Audi R8 コントロールユニット更新等複数の項目に関する対策

不具合発生箇所-1

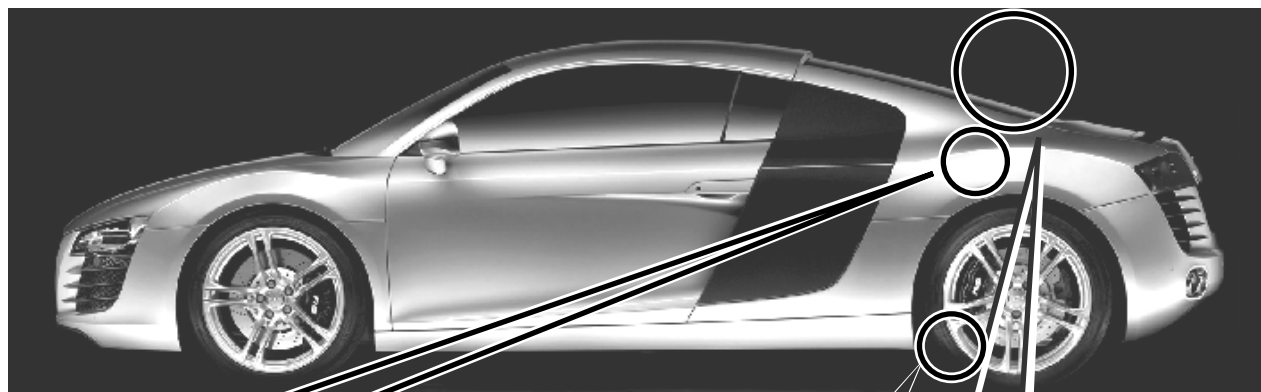
③ 冷却水レベル点検

② プラグ締め付けトルクラベル

① エンジン
コントロールユニット

不具合発生箇所-2

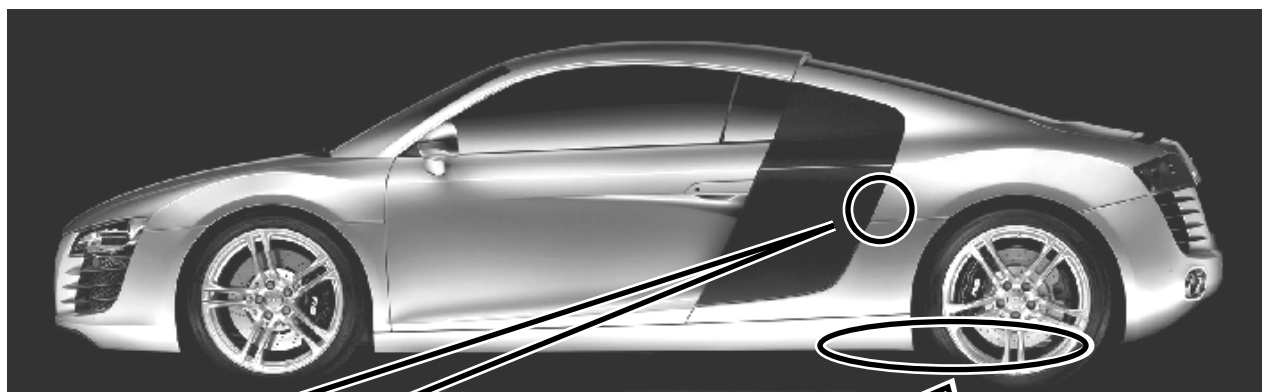
⑤ サイドブレード嵌め合い部分

不具合発生箇所-3

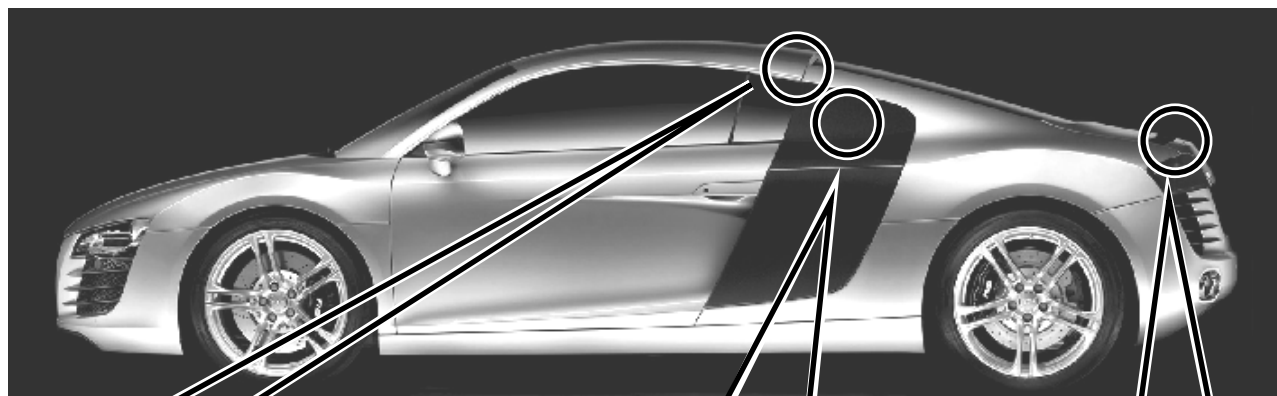
⑥ Bピラートリム
隙間埋めフォーム

⑦ Bピラートリム、サイド
ブレード間のフォーム

⑧ リヤロック部分
